RENESAS TECHNICAL UPDATE

製品分類	MPU & MCU	発行番号	TN-RX*-A115A/J	Rev.	第1版
題名	RX630グループ USB2.0ファンクションモジュール(USBa)に関するマニュアルの誤記訂正		情報分類	技術情報	
適用製品	RX630グループ	対象ロット等	関連資料	RX630グループ ユーザーズマニュアル ハードウェア編Rev.1.60 (R01UH0040JJ0160)	
		全ロット

RX630グループ ユーザーズマニュアルハードウェア編のUSB2.0ファンクションモジュール(USBa)章において誤記がありましたので、以下のとおり訂正いたします。

図31.8 BRDY割り込み発生タイミング図

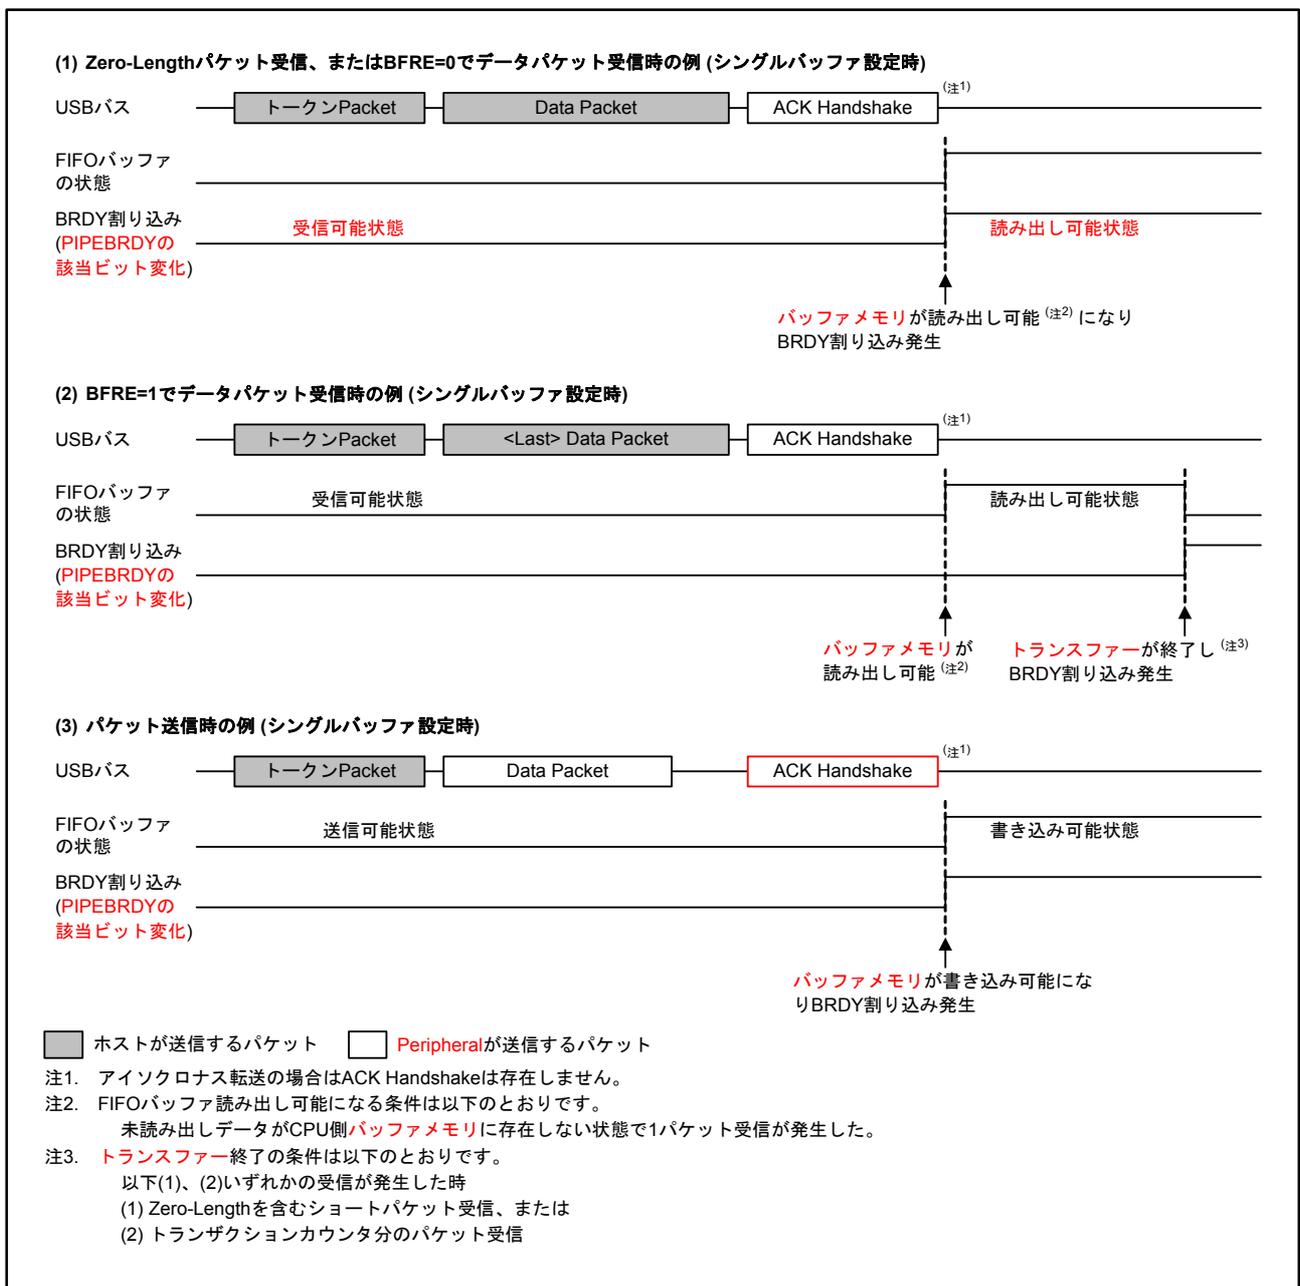
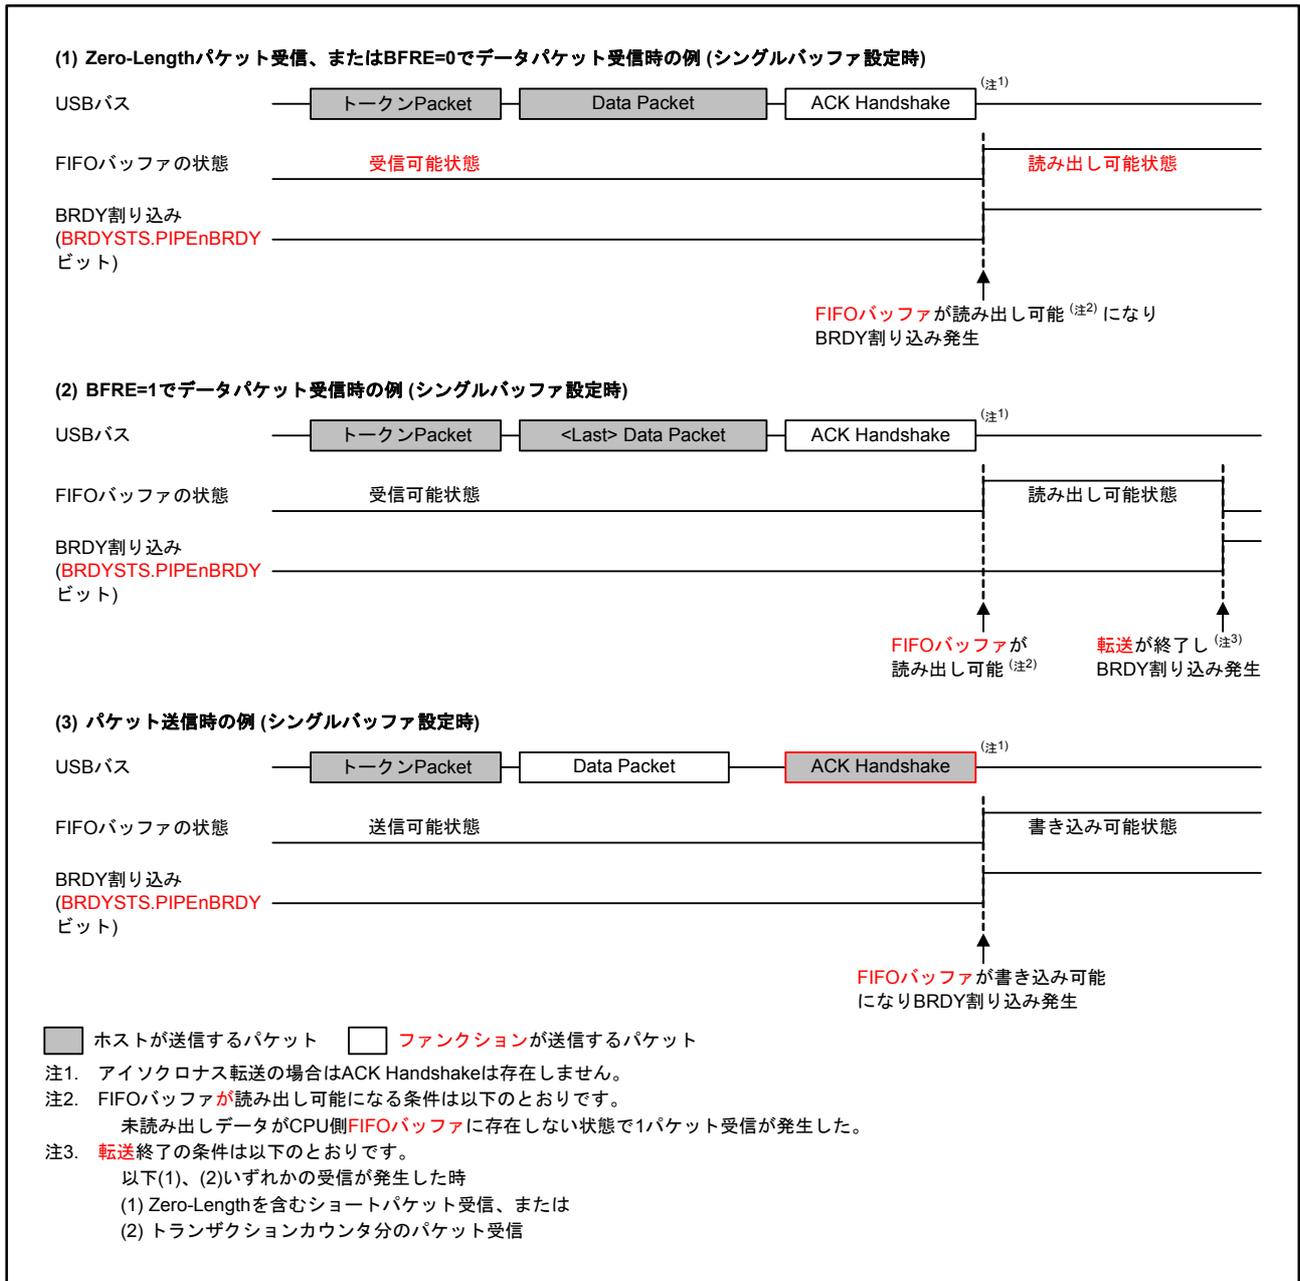
図31.8を以下のとおり訂正いたします。

図31.9 NRDY割り込み発生タイミング図

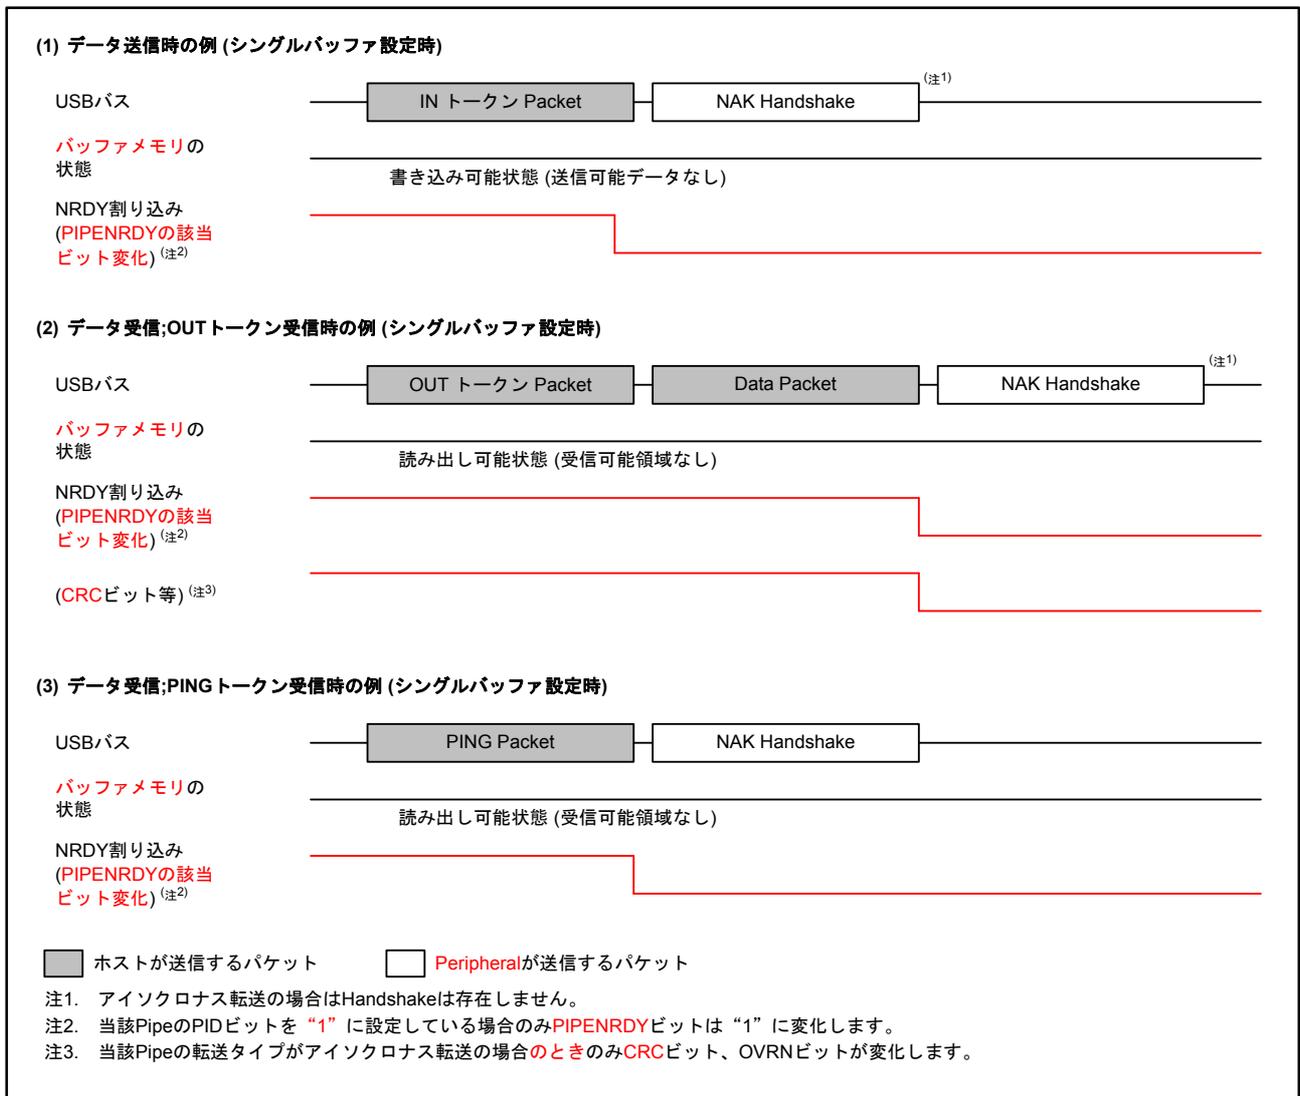
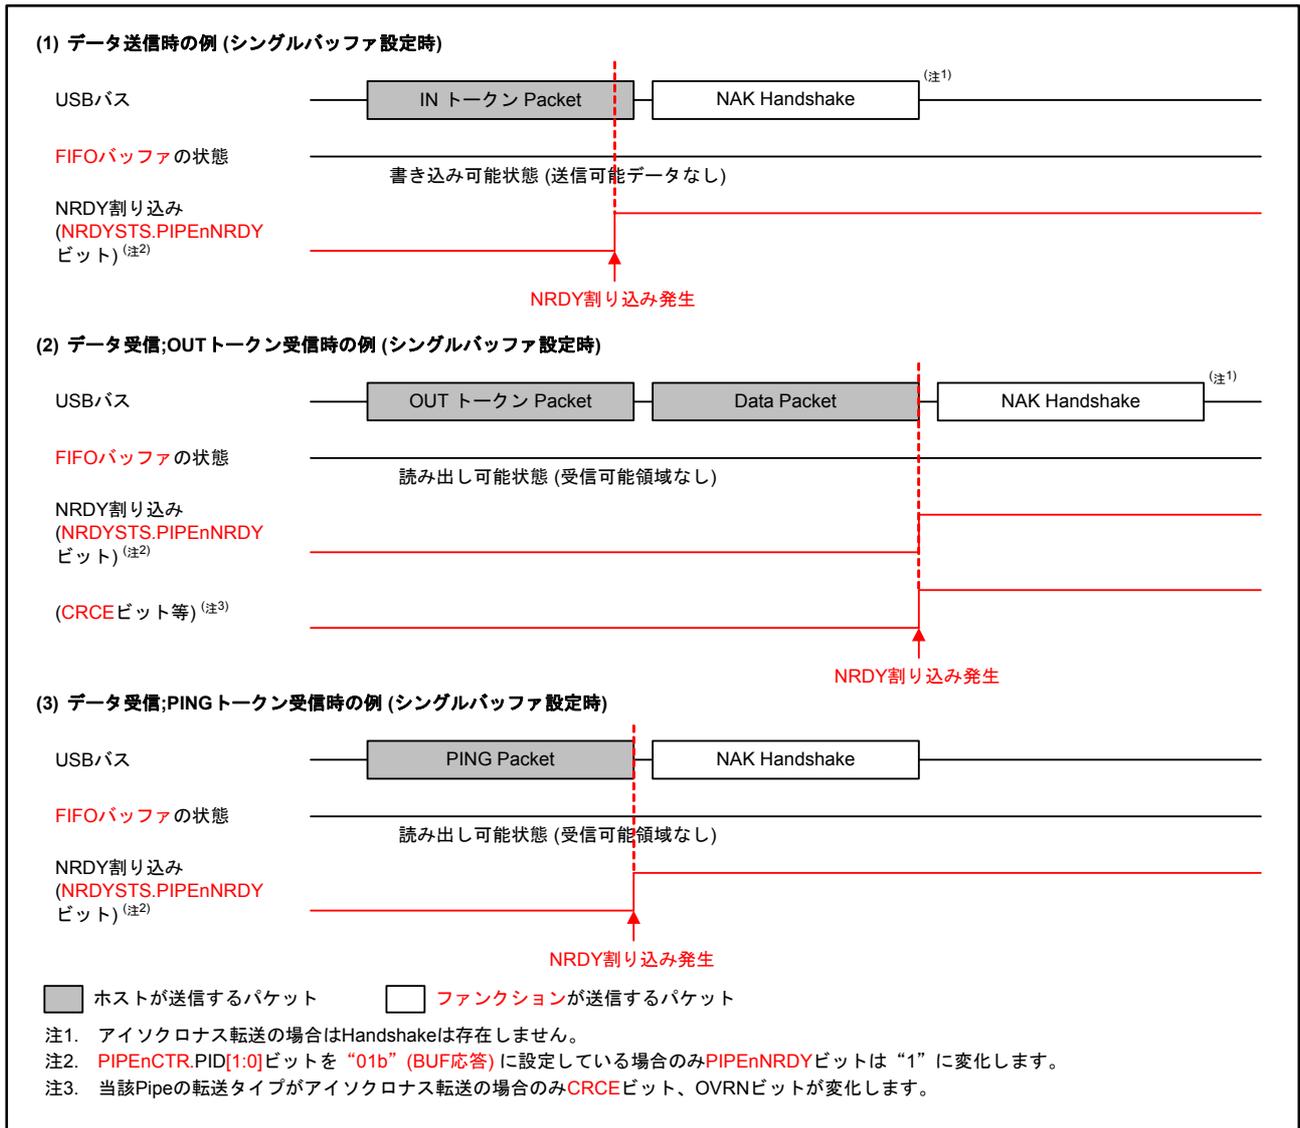
図31.9を以下のとおり訂正いたします。

図31.10 BEMP 割り込み発生タイミング図

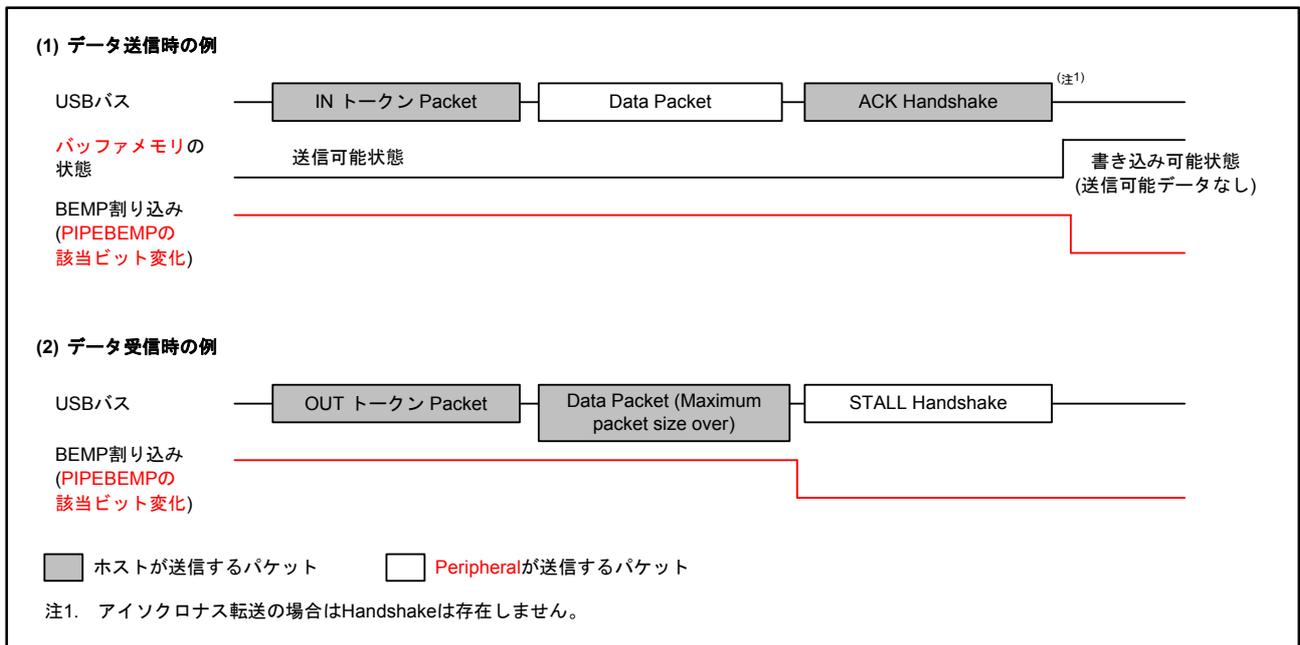
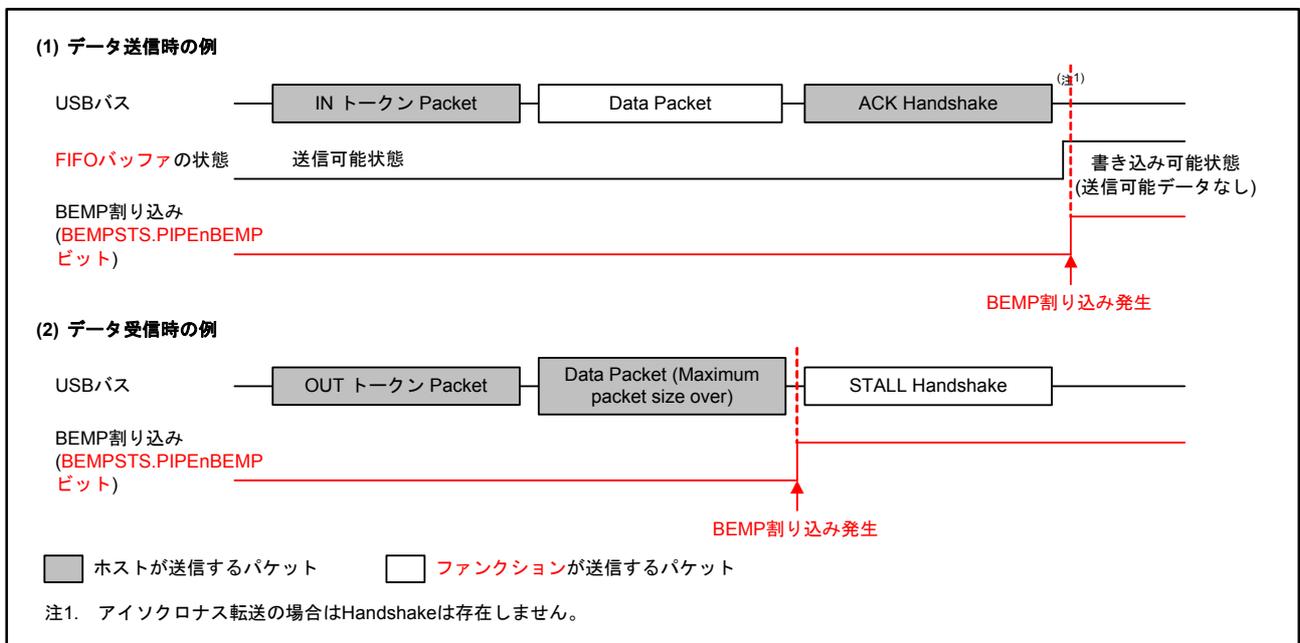
図31.10を以下のとおり訂正いたします。

図31.13 IITV=0の場合のフレームとトークン受信期待有無の関係

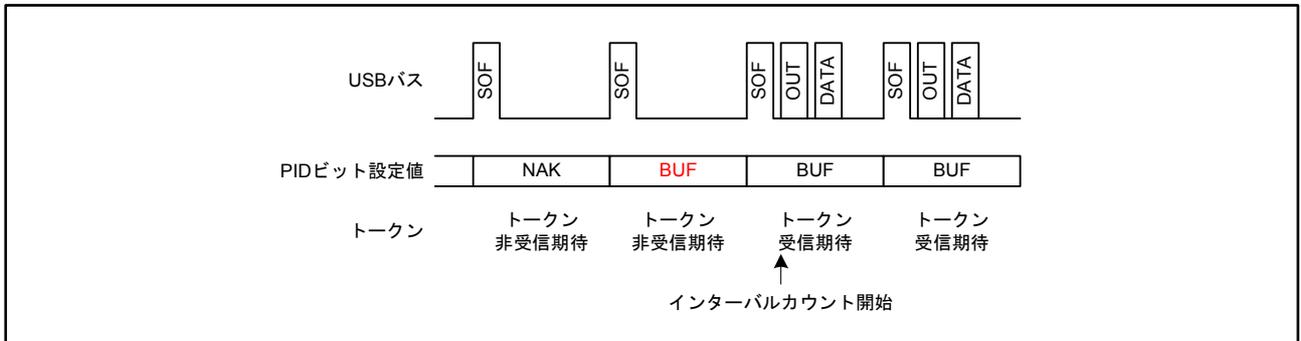
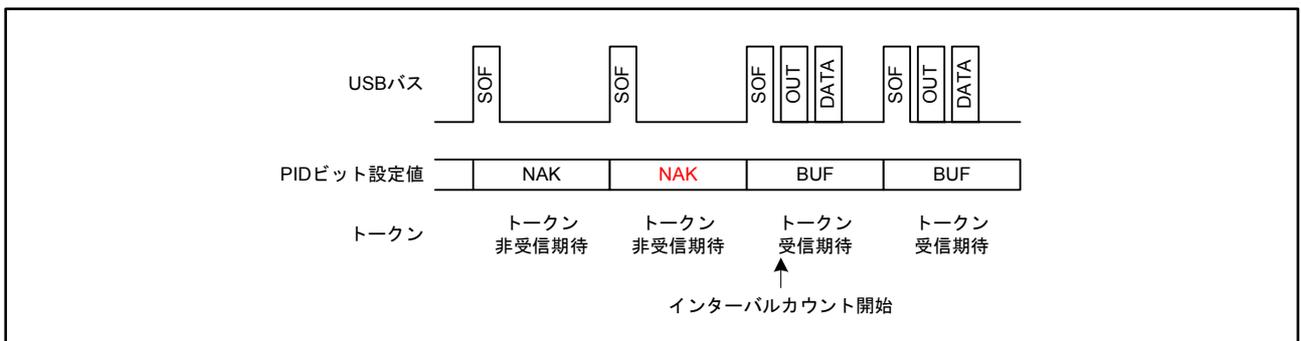
31.3.9.3 (2) の「IITV = 0 のとき」の説明文と図31.13を以下のとおり訂正いたします。

- IITV = 0 のとき：選択パイプのPID[1:0]ビットをBUFに変更した**次のフレームから**インターバルのカウンタを開始します。

- IITV = 0 の場合
選択パイプのPID[1:0]ビットをBUFに変更した**時点で**インターバルのカウンタを開始します。
